ISTRUTTORIA REFUSI

14/05/2026

Si propone di andare in Delibera di Consiglio comunale per correggere una serie di errori materiali o refusi emersi nel corso dei primi mesi di attuazione del PRG2023 così come approvato, in analogia a quanto consentito dalla LR 19/2023 art. 14 c. 19, lettera a).

1. Erronea classificazione “F8 – strada”, di zona “B2”

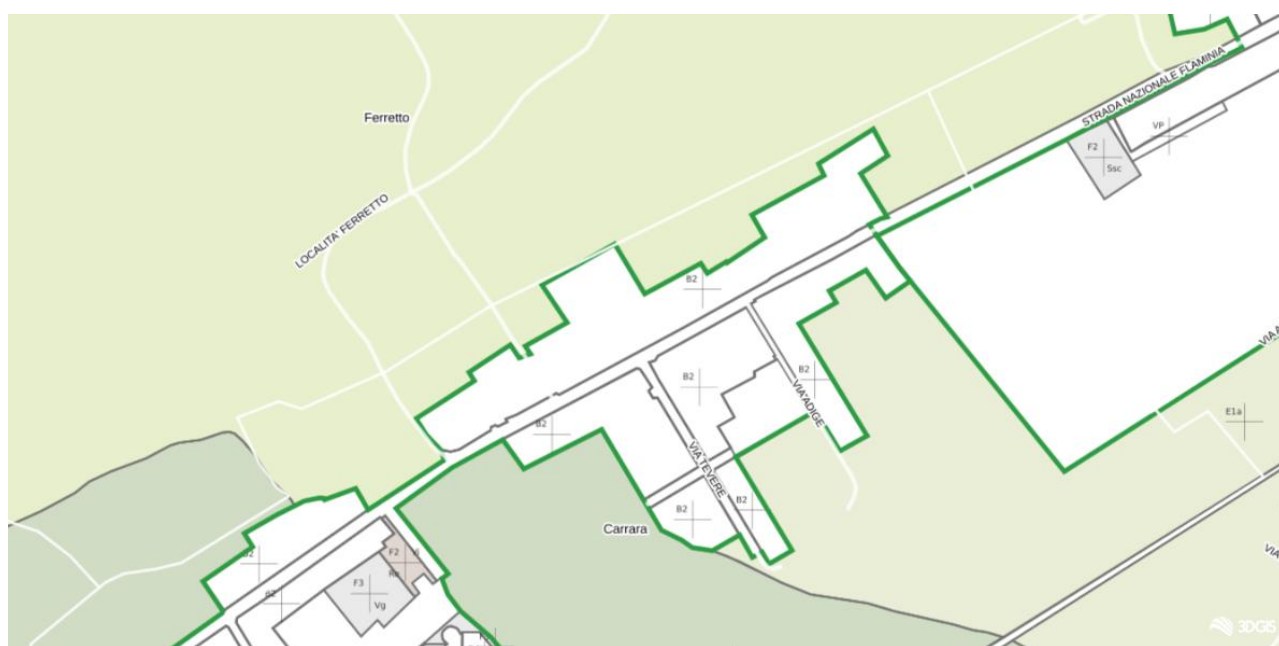
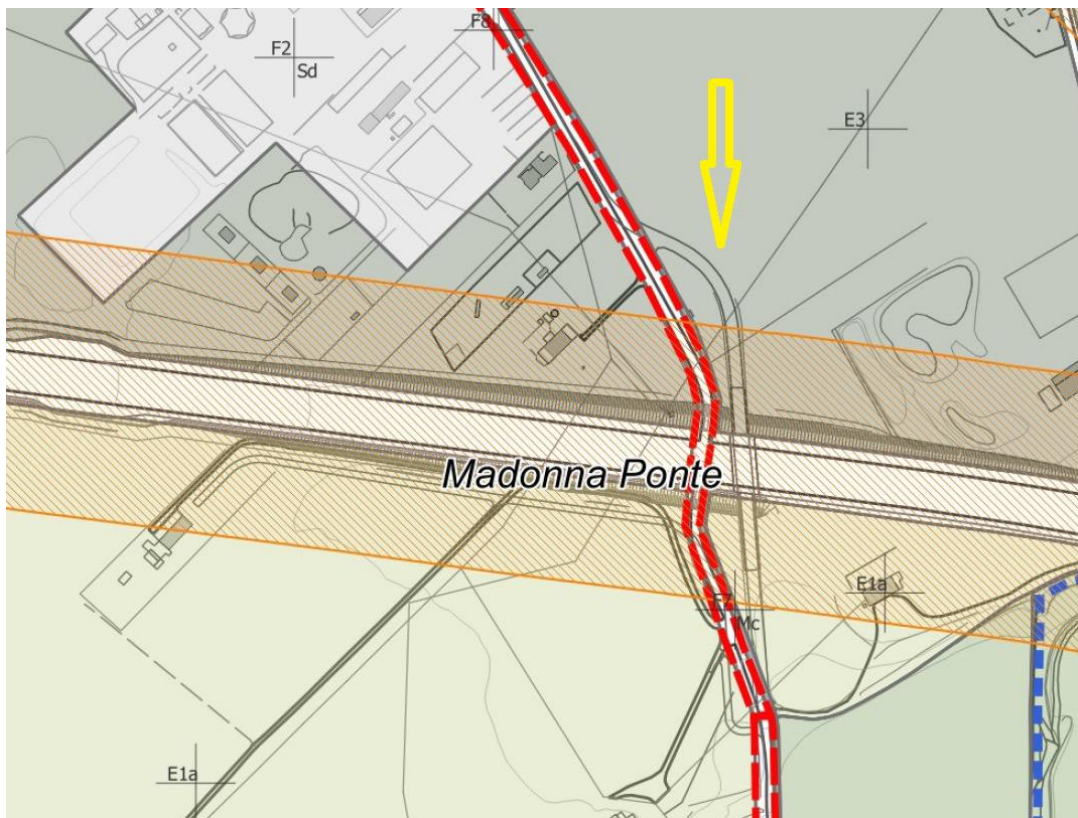
Per mero rifiuto un'area di Carrara da tempo edificata e classificata B2 – zona residenziale parzialmente satura (art. 19) dal PRG adottato definitivamente, è classificata dal PRG approvato F8 – zone per la viabilità veicolare (art. 55 bis).

Trattandosi di evidente rifiuto si propone il ripristino della destinazione B2.

4. Da B1-Vi a B2 di edificio demolito

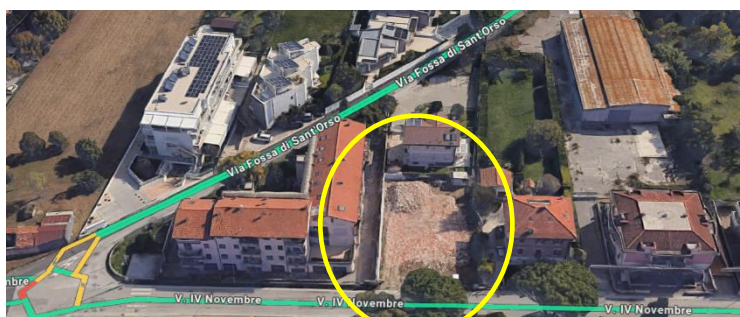
Il villino distinto al foglio 47 – mappale 108 che il nuovo piano intendeva tutelare, è stato legittimamente demolito antecedentemente l'adozione del PRG2023 con permesso di costruire n. 879/2020 – atto n. 2003/2022. Sullo stesso mappale è stata costruita una palazzina di 7 appartamenti in virtù della destinazione d'uso B2.2 individuata dal PRG2009 allora vigente e della legge 22/2009 (Piano Casa). Pertanto la destinazione d'uso B1-Vi appare alla luce dei fatti incongrua e da considerarsi mero refuso.

Si propone dunque, in analogia alle costruzioni adiacenti, di rettificare la destinazione d'uso da B1-Vi a B2.

5. Erronea assegnazione tipologica ad un immobile in Centro Storico

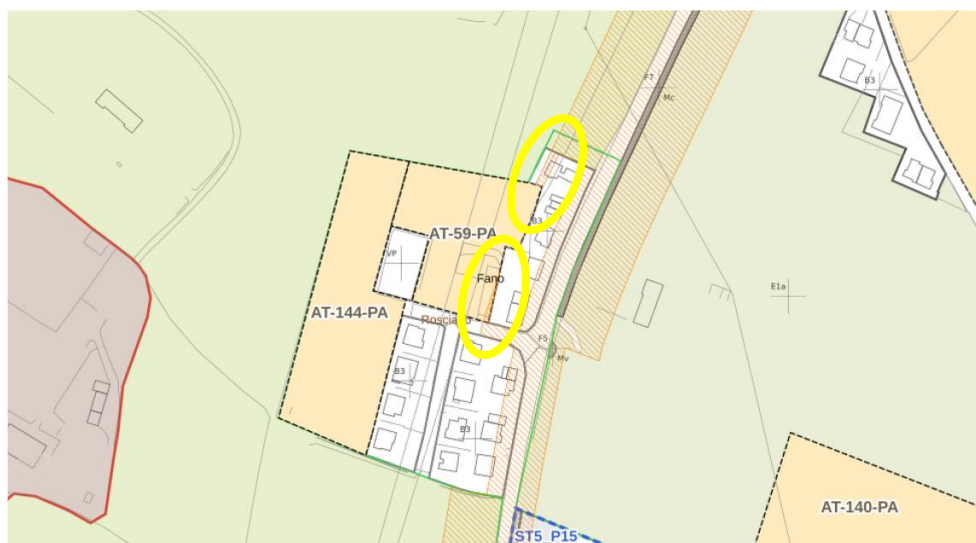
L'edificio censito al NCEU al foglio 141 particella 51, ubicato in via Mure Augustee nn° 2a - 3 è stato erroneamente classificato quale tipologia T4 Edifici Modulari (Case a schiera) anziché T6 Edifici moderni-contemporanei, come invece correttamente nel PRG 2003 e nel PRG adottato del 2006.

L'edificio in oggetto, può essere infatti classificato come contemporaneo in quanto è il frutto di due pratiche di demolizione e ricostruzione: PE/487/1956, e PE/257/1962.

Si propone pertanto di modificare la tipologia dell'immobile in oggetto da T4 (a schiera) a T6 (moderno-contemporaneo).

10. Refusi vari ai parametri della scheda comparto AT-72-PA

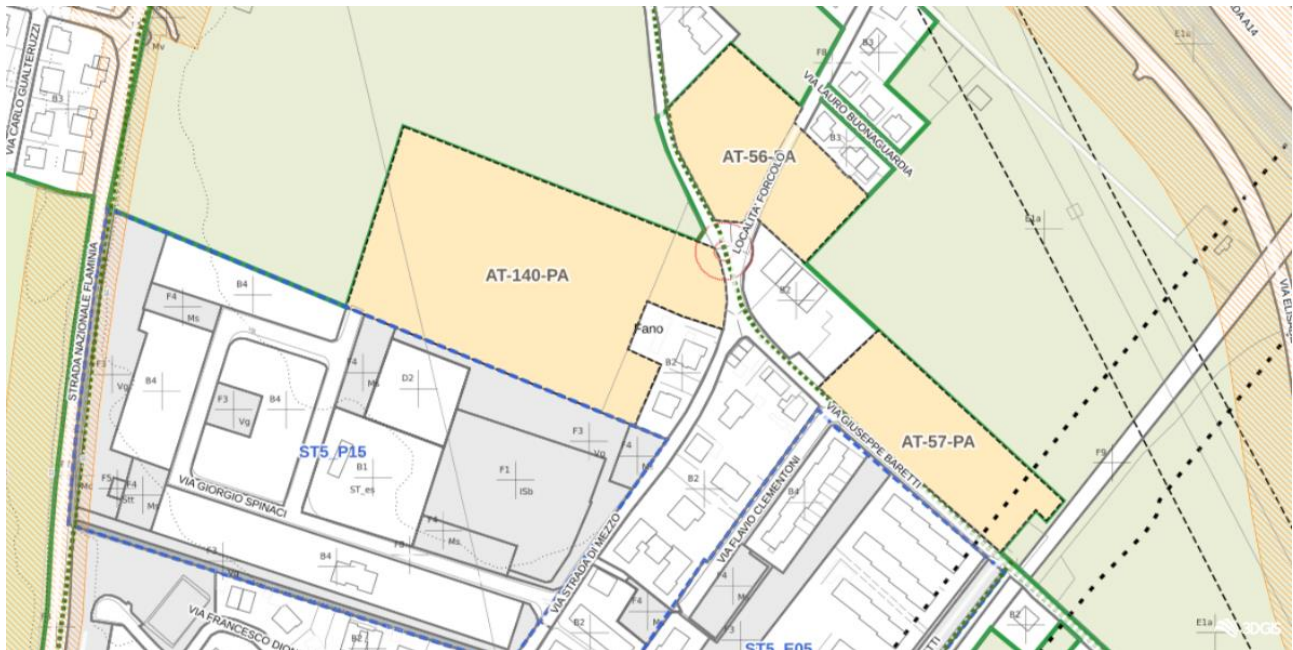
Per mero refuso, sono stati posti a zero gli standard e di conseguenza è stata modificata la superficie fondiaria della scheda comparto AT-72-PA “Intervento a destinazione residenziale a Chiaruccia”. A differenza del punto precedente il comparto AT-72-PA è stato oggetto di rilievi da parte della Provincia in occasione dell’espressione del parere di conformità, che ha chiesto la riduzione dell’indice da 0,2 a 0,1.

Essendo inoltre ridotta della metà anche la ST che passa da 5.173 mq a 2.585, va posta a zero la quota PEEP, che viene generalmente imposta solo per ST > 3.000 (p. 92 della Relazione Generale¹ allegata alla delibera di Approvazione del PRG2023).

Si riportano i relativi standard, mutuati dalla scheda comparto allegata alla DCC 91/2024 di adozione definitiva, e dunque ridotti della metà in conseguenza al dimezzamento dell’indice. Tale riduzione produce come conseguenza un ampliamento della superficie fondiaria.

COMPARTO DI PROGETTO	SUPERFICIE FONDIARIA mq	STANDARD F3 VERDE PUBBLICO mq	STANDARD F4 PARCHEGGI mq	EDILIZIA ECONOMICA E POPOLARE
AT-72-PA	19.024+2.365,5+1.049,5= 22.439	4.731:2 = 2.365,5	2.099:2 = 1.049,5	40% 0%

AT-140-PA scheda comparto approvata

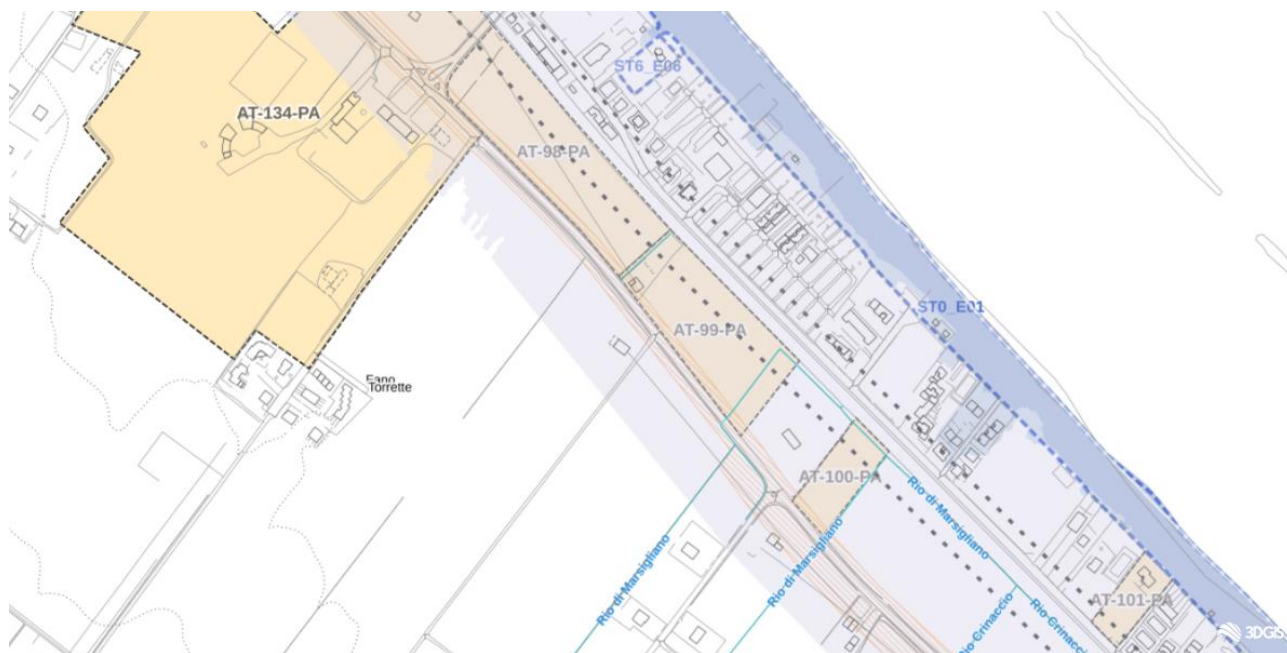
La scheda comparto AT-140-PA inserita in seguito all'adozione definitiva del PRG2023 riporta i parametri proposti dagli osservanti ed assentiti dal Consiglio Comunale, ma per mero refuso riporta ancora la quota PEEP al 40%, non dovuta sia perché non richiesta dagli osservanti, sia perché generalmente imposta solo per ST > 3.000 (p. 92 della Relazione Generale allegata alla delibera di Approvazione del PRG2023).

Si propone pertanto di porre a zero la percentuale di Edilizia Economica e Popolare della scheda comparto AT-140-PA.

13. Refusi alle prescrizioni del comparto AT-63-PA

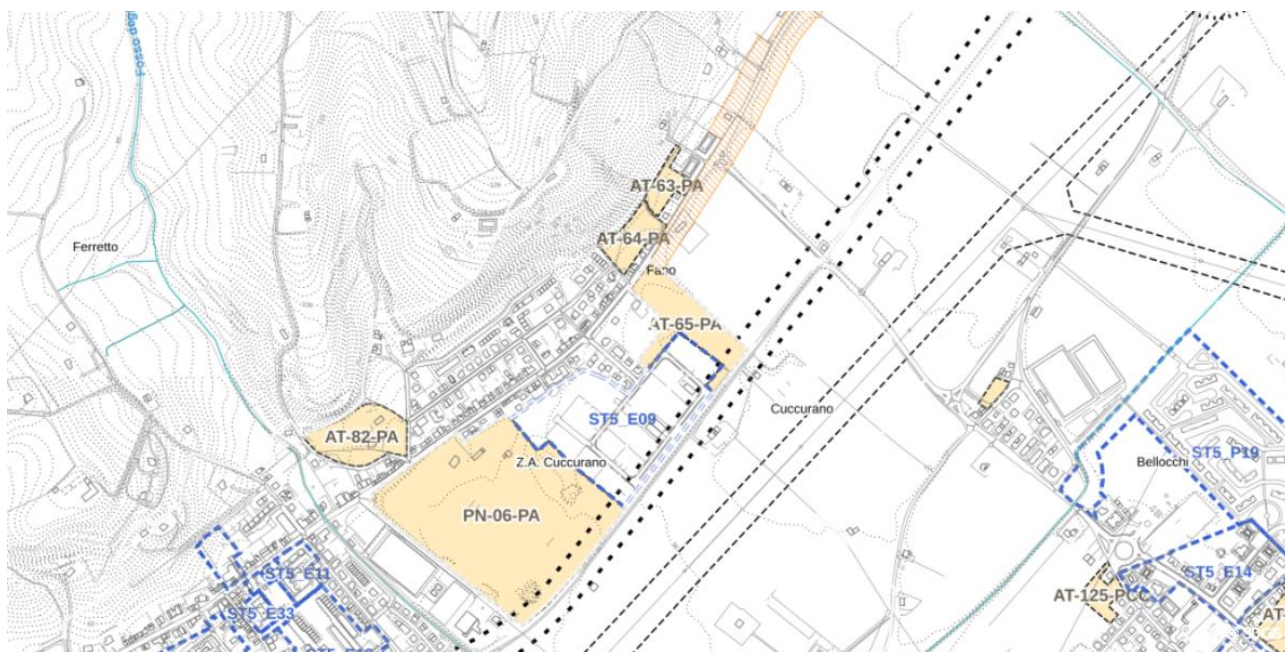
Si evidenzia che tali prescrizioni costituiscono meri rifiuti probabilmente causati da un copia-incolla derivato dal comparto che antecede, l’AT-62-PA. Il comparto AT-63-PA invece non risulta nei pressi del Canale Albani, e non rientra nell’ambito della fascia di rispetto dei pozzi comunali, pertanto si propone di rettificare eliminando integralmente le frasi sopra riportate.

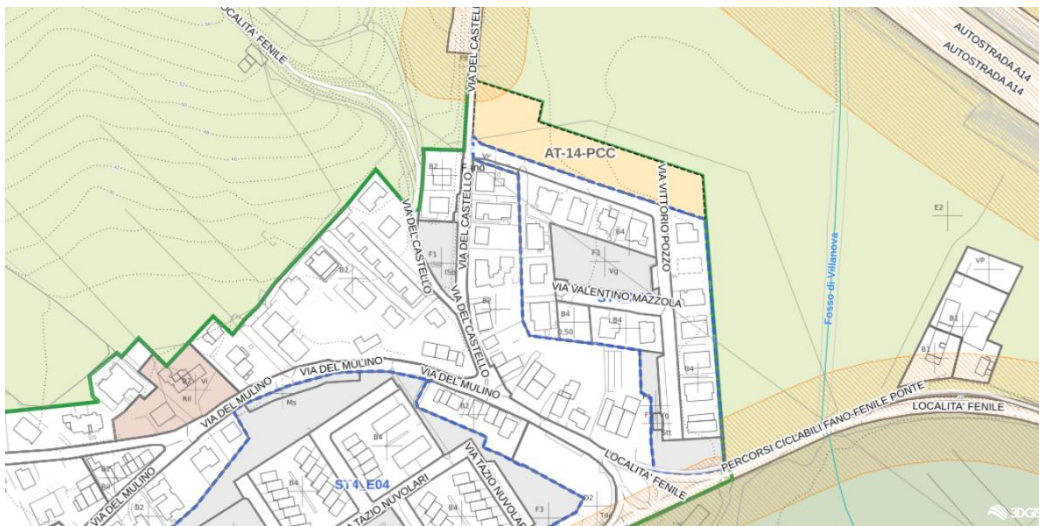
Nella scheda comparto AT-14-PCC, la Superficie Territoriale riportata, per mero refuso indica due valori diversi tra loro (4.518 e 4.463).

Verificata l'effettiva area geometrica così come rappresentata dalla banca dati del PRG2023 approvato, si propone di unificare tale valore a mq 4.463.

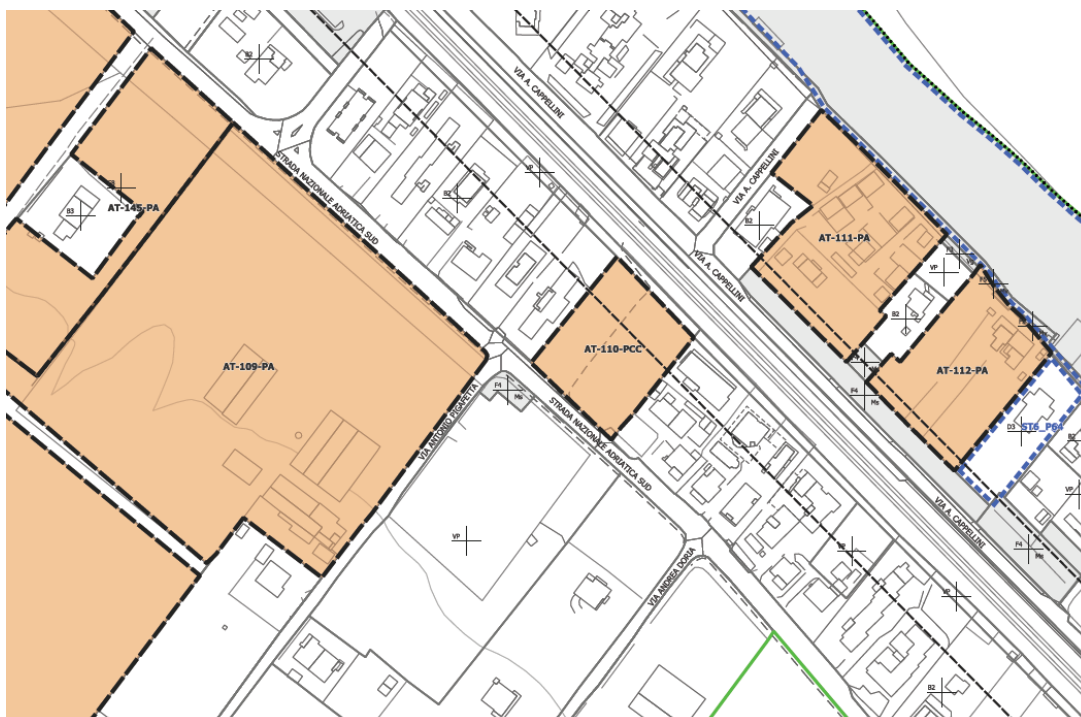
Nella scheda comparto AT-110-PCC, la Superficie Territoriale riportata, per mero refuso indica due valori diversi tra loro (2.933 e 2.983).

Verificata l'effettiva area geometrica così come rappresentata dalla banca dati del PRG2023 approvato, si propone di unificare tale valore a mq 2.983.

AT-42-PCC Schema in scala 1:500

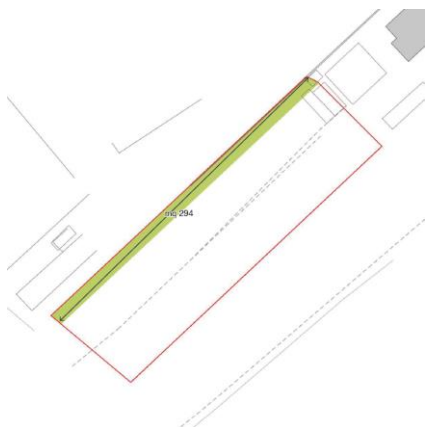
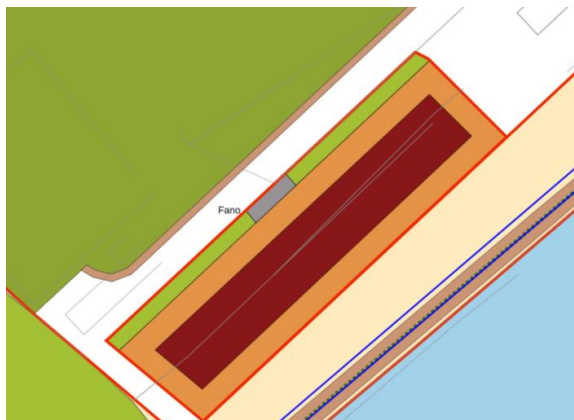
In seguito alle prescrizioni dettate dalla Provincia con Decreto n. 70/2025, punto 4.4.3-32, nella scheda comparto AT-42-PCC sono state aggiornate le quantità di verde pubblico e di parcheggi pubblici da realizzare nell’attuazione del comparto in oggetto.

La tavola relativa alla struttura di piano è stata adeguata, mentre per mero refuso non è stato aggiornato lo schema in scala 1:500 contenuto nella relativa scheda comparto.

Pertanto si propone di aggiornare tale schema al 500 secondo il disegno degli spazi pubblici riportato nella tavola grafica della struttura di piano in scala 1:2000 “Tavola n. 14 Vallato” come sotto riportato:

AT-90-PCC Schema in scala 1:500

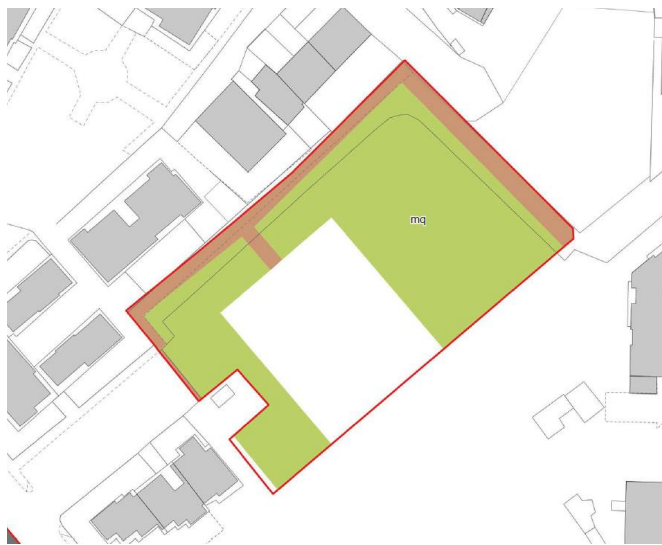
In seguito all’inoltro con prot. n. 95650/24 alla Provincia di integrazioni volontarie in merito a refusi riscontrati – accolte in sede di Parere di conformità definitivo Decreto n. 70/2025 – in località Tombaccia è stata corretta la localizzazione della zona F5-Stt, riferita alla cabina Enel esistente, con una semplice traslazione della stessa; di conseguenza è stato adeguato il perimetro del comparto adiacente AT-90-PCC.

La tavola relativa alla struttura di piano è stata adeguata, mentre per mero refuso non è stato aggiornato lo schema in scala 1:500 contenuto nella relativa scheda comparto.

Pertanto si propone di aggiornare tale schema al 500 secondo il disegno degli spazi pubblici riportato nella tavola grafica della struttura di piano in scala 1:2000 “Tavola n. 25 Tombaccia” come sotto riportato:
